## **DRINGEND - SICHERHEITSINFORMATION**

### **SICAT IMPLANT V2.0**

<b>1. SICHERHEITSINFORMATION</b>	
Referenznummer der Sicherheitsinformation	FSCA-A20-001-2020-07-15
Datum der Sicherheitsinformation	2020-07-15
Produkt/ Gerätebezeichnung*	SICAT Implant V2.0
LOT-Nummer	V2.0

Abbildung 1: In welchen Fällen tritt der Fehler mit welcher Folge auf?

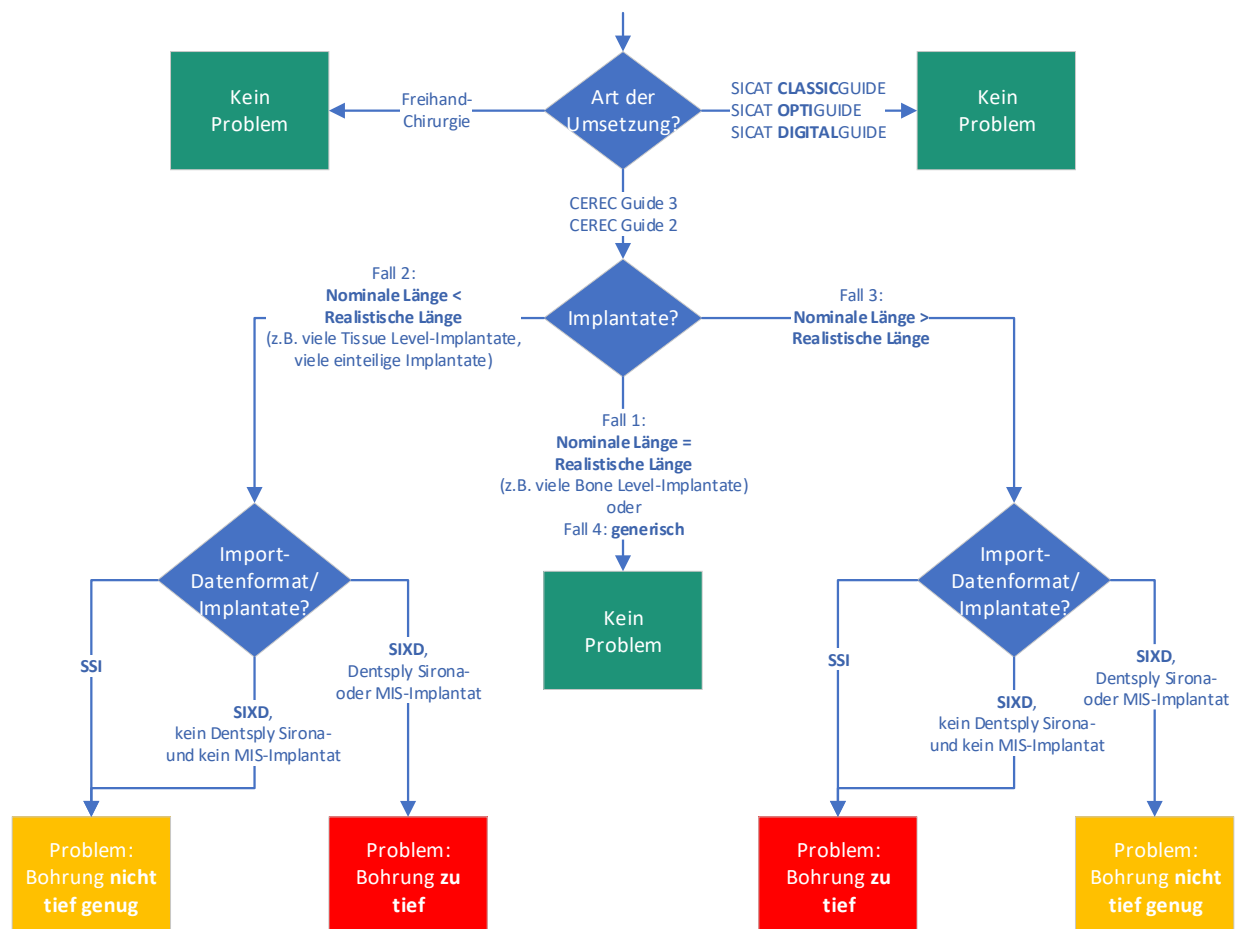
Der Fehler führt dazu, dass in bestimmten Fällen (siehe Abbildung 1) die geplante Implantat-Hülse-Kombination um einen positiven oder negativen Offset entlang der Implantatachse verschoben exportiert wird. Der Offset entspricht dabei der Differenz zwischen der **nominalen Implantatlänge**<sup>1</sup> und der **realistischen Implantatlänge**<sup>2</sup>. Das Vorzeichen des Offsets hängt auch von dem Format der Importdaten (SSI, SIXD) ab (siehe Abbildung 1). Die exportierte CMG.DXD-Datei ist in diesen Fällen fehlerhaft.

Implantate, deren nominale Länge der realistischen Länge entspricht, sind von dem Fehler **nicht betroffen** (z.B. viele Bone Level-Implantate). Implantate, deren nominale Länge von der realistischen Länge abweicht, sind von dem Fehler **betroffen** (z.B. viele Tissue Level-Implantate und viele einteilige Implantate). Sie sind umso stärker betroffen, je größer die Differenz zwischen der nominalen Implantatlänge und der realistischen Implantatlänge ist. Generische Implantate sind von dem Fehler **nicht betroffen**.

Im Endeffekt führt der Fehler für die betroffenen Implantate dazu, dass bei Nutzung einer CEREC Guide die **Bohrung überwiegend nicht tief genug** erfolgt oder dass die **Bohrung auch zu tief** erfolgt. Im letzten Fall können anatomische Strukturen im Kiefer wie Nerven, Kieferhöhlen, Wurzeln oder Knochen geschädigt werden.

Abbildung 1 gibt einen Überblick, in welchen Fällen der Fehler mit welcher Folge auftritt.

Der Export für einen CEREC Guide („CMG.DXD-Export“) in SICAT IMPLANT V2.0 darf nur noch für die nicht betroffenen Implantate (Fall 1 aus Tabelle 1) genutzt werden, da ansonsten eine Schädigung des Patienten möglich ist.

Bereits aus SICAT IMPLANT V2.0 exportierte CMG.DXD-Dateien dürfen nur noch für die nicht betroffenen Implantate (Fall 1 aus Tabelle 1) genutzt werden, da ansonsten eine Schädigung des Patienten möglich ist.

Für alle Kunden wird voraussichtlich noch im Juli 2020 ein Patch, der den Fehler behebt, in Form einer SICAT SUITE V2.0.1 mit SICAT IMPLANT V2.0.1 zum Download bereitgestellt. Sobald dieser Patch zur Verfügung steht, werden alle betroffenen Kunden informiert. Kunden, die SICAT IMPLANT nutzen wollen, müssen die SICAT SUITE V2.0.1 mit SICAT IMPLANT V2.0.1 herunterladen, installieren und SICAT IMPLANT V2.0.1 aktivieren.
